Projekt „ ÚSTÍ NAD ORLICÍ – KANALIZACE A ČOV “				
Změnový list				ZL č.1A-40
Část A: OZNÁMENÍ ZMĚNY				
Komu: TEPVOS, spol. s r.o.			Datum: 15.11.2013	
Odesláno/	předáno:			
Stavební objekt (provozní soubor):		1.05 – STOKY D, N-9, N-10		
Odkazy:	na specifikaci:			
	na výkresy:	Projektová dokumentace změny RDS		
	na rozp. podklady:	Výkaz výměr změny – kalkulace změny		
	na jinou část smlouvy:

**Věc : Ústí nad Orlicí – kanalizace a ČOV
1A – Ústí nad Orlicí - kanalizace
Stanovisko projektanta k ZL1A-40
SO 1.05 – Stoka D-10**

ÚO-HYLVÁTY-PROTLAK POD TRATÍ ČD-TŘÍDY RAŽNOSTI

Foto 1 a 2 Výchoz tlustě deskovité vrstevnatého pískovce na sev.vých. straně zářezu cesty (asi 50 m jižně od protlaku)

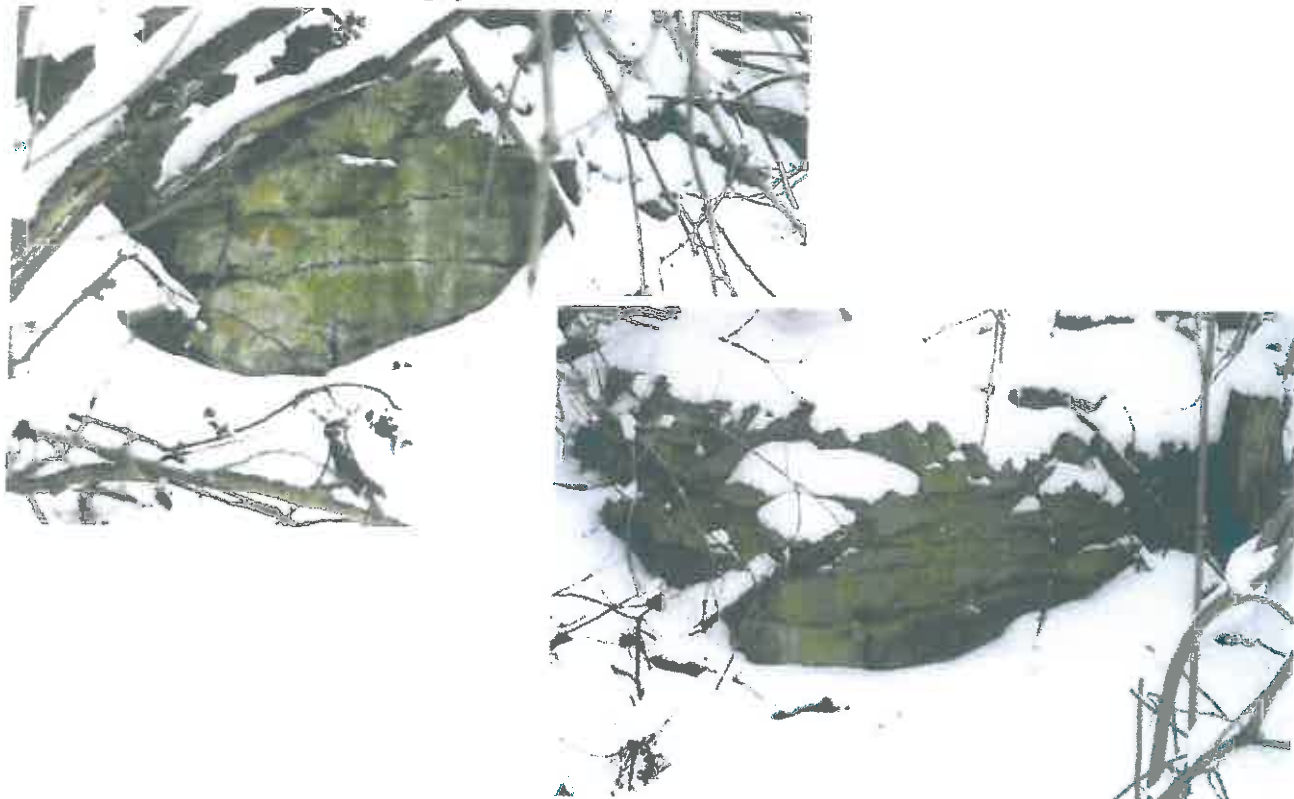
Tlustě deskovité vrstvy pískovce střednoturonského stáří lze sledovat nedaleko předmětného místa prováděného protlaku v drobných skalních výchozech v zářezu býv. polní cesty, nedaleko v jižním směru od realizovaného protlaku. Vložená fotodokumentace ukazuje povahu skalní horniny, která musela být ve štole protlaku rozpojována:

Foto 3 – 4 Pohled na východní stěnu šachty, v jv. koutu výchoz pískovce v dekovitých vrstvách (detail)
Lze porovnat horní úroveň ocelové roury a vrstev pískovce

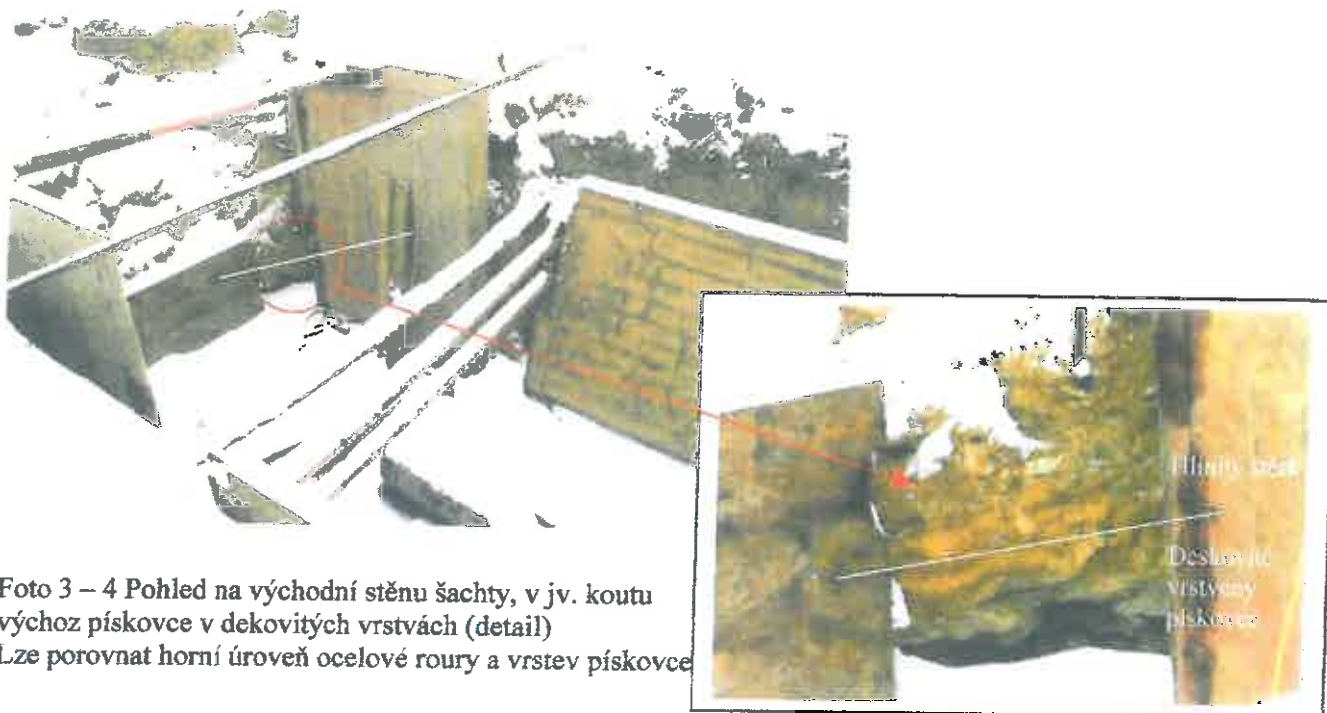
Geologickou situaci v místě startovací šachty protlaku na vých. straně železniční trati lze sledovat např. ve východní stěně šachty. Šachta je hluboká cca 4,7 m, horní úroveň ocelové trouby je tedy 3,5 m pod průměrnou úrovní horní hrany ohlubně šachty (terén v okolí šachty je nepravidelně sklonitý k železnici). Geologický profil ve východní stěně tvoří převážně hlína, hlína štěrkovitá a bazální hlinitý štěrk, který v hloubce asi 3,8 m leží na podkladním pískovci (viz. vložené foto 3):

Z takto zhodnocené geologické situace tedy vyplývá, že ražená štola pro ocelovou kanalizační troubu (800 mm) musela být ražena alespoň ze $\frac{3}{4}$ profilu ve skalní hornině, tlustě deskovité vrstevnaté (tj. tloušťka vrstev od 50 mm do 250 mm).

Je pravděpodobné, že rovina povrchu pískovce je víceméně vodorovná (subhorizontální), přitom osa protlaku je skloněna ve směru k ulici Třebovské, která probíhá souběžně s tokem Třebovky. Za tohoto předpokladu se tedy ražená štola místo od místa zanořuje v celém profilu pod povrch pískovce. Této představě odpovídá i kvantum rozpojené skalní horniny, která byla tříštěna

Z výše uvedeného výkladu o geologické situaci na staveništi realizovaného protlaku je zřejmé, že vlastnosti horninového prostředí neodpovídají předpokladu, který byl použit pro zařazení ražnosti na základě sondy S17 a to sice do II. stupně ražnosti.

Zpracovatel posudku tedy navrhuje, aby horninové prostředí bylo překvalifikováno ze II. stupně na I. stupeň ražnosti v celé délce realizovaného protlaku.
